Avis du Comité de gestion des charges de service public de l'électricité sur le volet budgétaire de l'étude d'impact de la Programmation Pluriannuelle de l'Energie (2025-2030, 2031-2035) de métropole continentale

Rapport annexé à l'avis du Comité de gestion des charges de service public de l'électricité relatif au volet budgétaire de la Programmation Pluriannuelle de l'Energie (2025-2030, 2031-2035) de métropole continentale

Figure 9 : comparaison des scénarios de prix de l'électricité entre le projet de PPE3 et le chiffreage du Comité

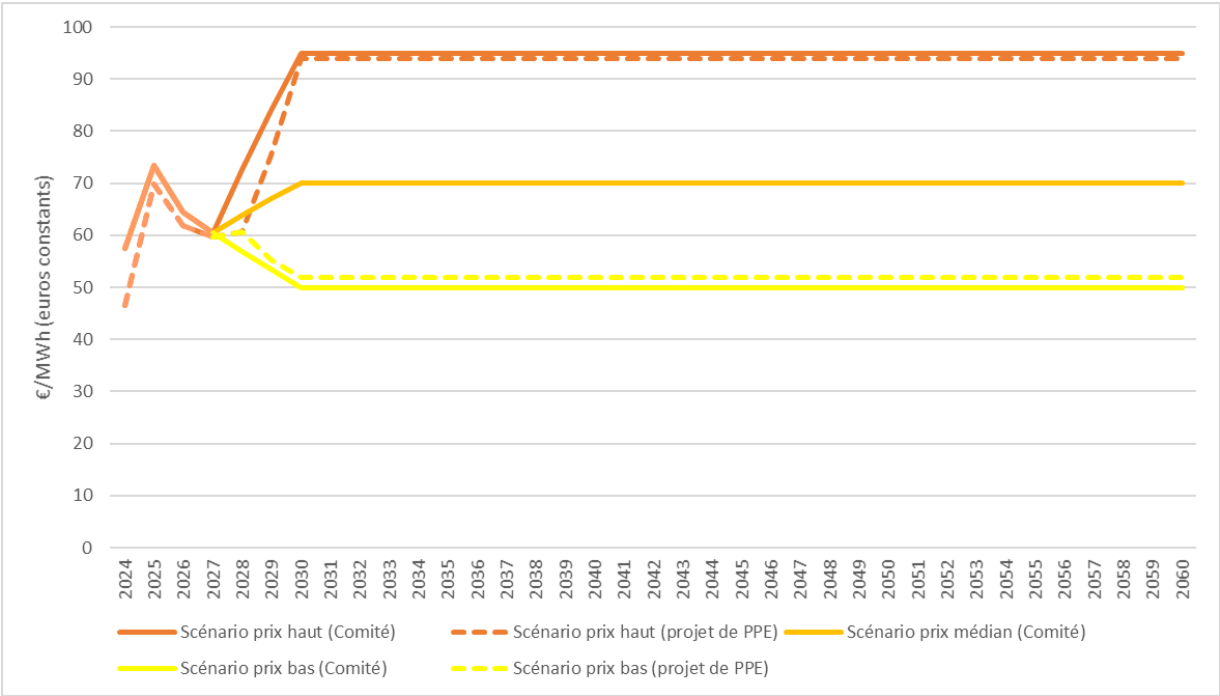
Le graphique ci-dessous compare ainsi les scénarios de prix de l'électricité entre le projet de PPE3 et le chiffrage du Comité entre 2024 et 2060.

Figure 10 : comparaison des scénarios de prix du gaz entre le projet de PPE3 et le chiffrage du Comité

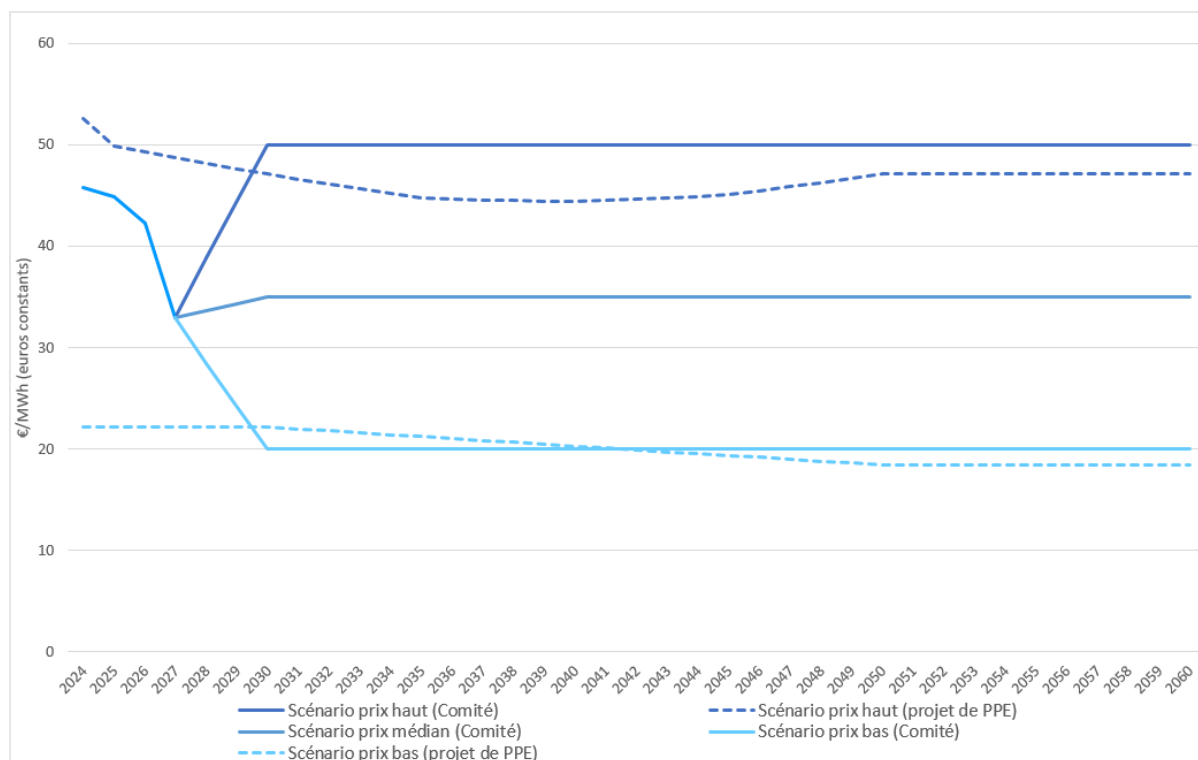
Le graphique ci-dessous compare ainsi les scénarios de prix du gaz entre le projet de PPE3 et le chiffreage du Comité entre 2024 et 2060.

Les scénarios de prix de l'électricité retenus sont relativement cohérents avec ceux du prix du gaz, notamment en raison du rôle central que jouent actuellement les centrales à gaz dans la fixation des prix sur le marché spot.

Figure 11 – Synthèse des coûts totaux engendrés par le projet de PPE3 en tenant compte des engagements à fin 2024 et des différents scénarios de prix estimés par le Comité

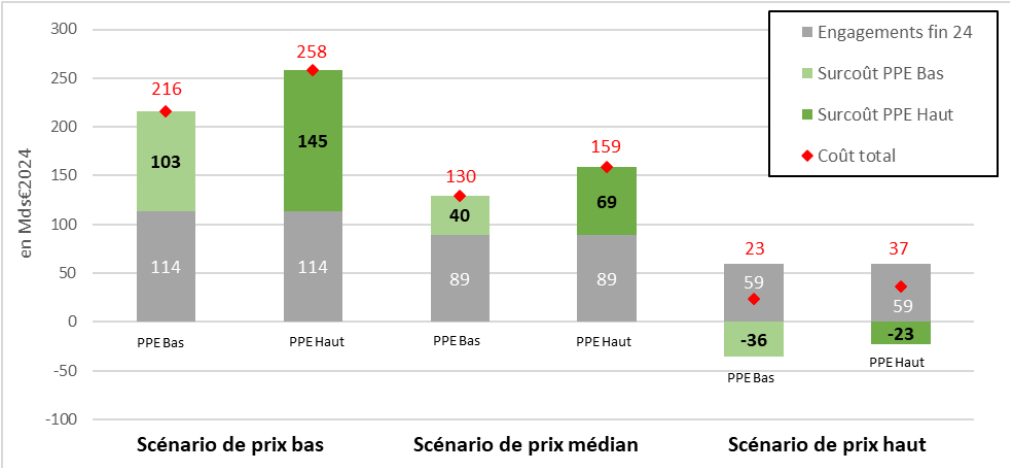
La figure suivante dresse une synthèse des coûts engendrés par le projet de PPE3 en distinguant le montant restant à payer pour les engagements à fin 2024 (en gris) du montant à payer en fonction des objectifs du projet de PP3E (objectifs PPE bas en vert clair et PPE Haut en vert foncé) tout en tenant compte des différents scénarios de prix considérés pas le Comité.

Figure 12 - Estimation du total des charges engendrées par les nouveaux engagements nécessaires à l'atteinte des objectifs de PPE3, rapportées à la production soutenue (« Surcoût de production unitaire moyen des engagements » en €/MWh⁶²)

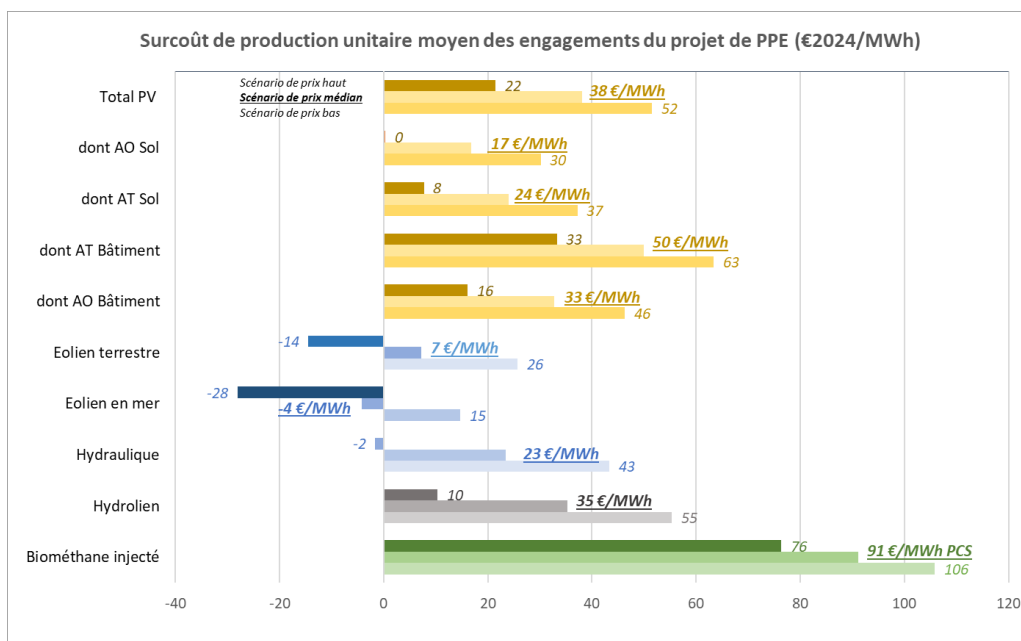
La figure suivante distingue pour chaque filière de production et typologie d'installation, le coût unitaire des engagements du projet de PPE3 dans le cadre des trois scénarios de prix considérés par le Comité (les résultats du scénario de prix médian sont soulignés et présentés en gras dans la ligne centrale).

Le Comité constate donc que le surcoût de production unitaire moyen d'un engagement dans le cadre du projet de PPE3 :
